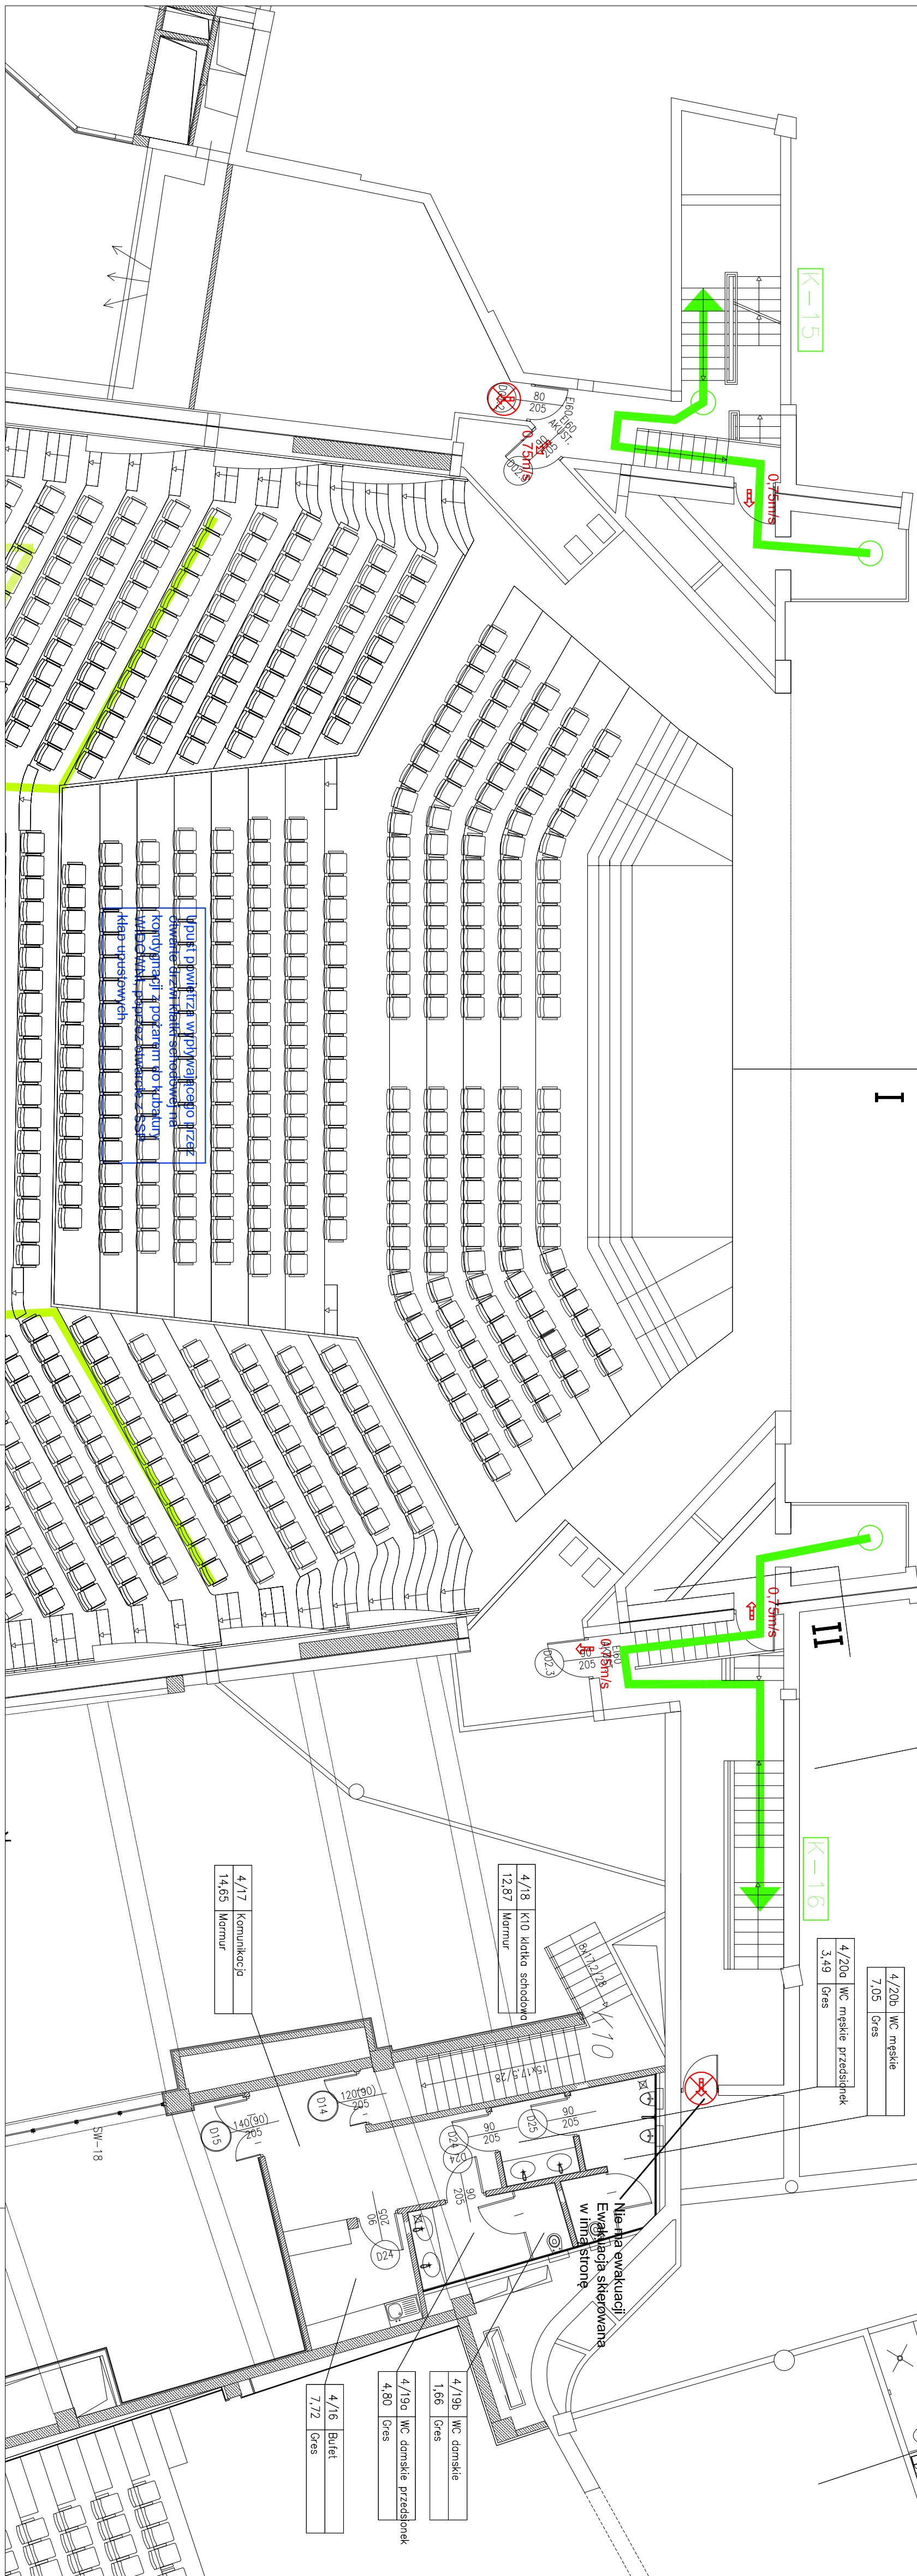
-Bezkanalowy szacht instalacji napowietrzania klatki schodowej. K11 Wyciszyć od wewnętrznej i otykować. Wykonać sprawdzenie szczelności Wykryte nieszczelności usunąć

Upust powietrza wypływającego przez otwarte drzwi klatki schodowej na kondygnacji z pożarem do kubatury SCENY, poprzez otwarcie z SSP kłap upustowych
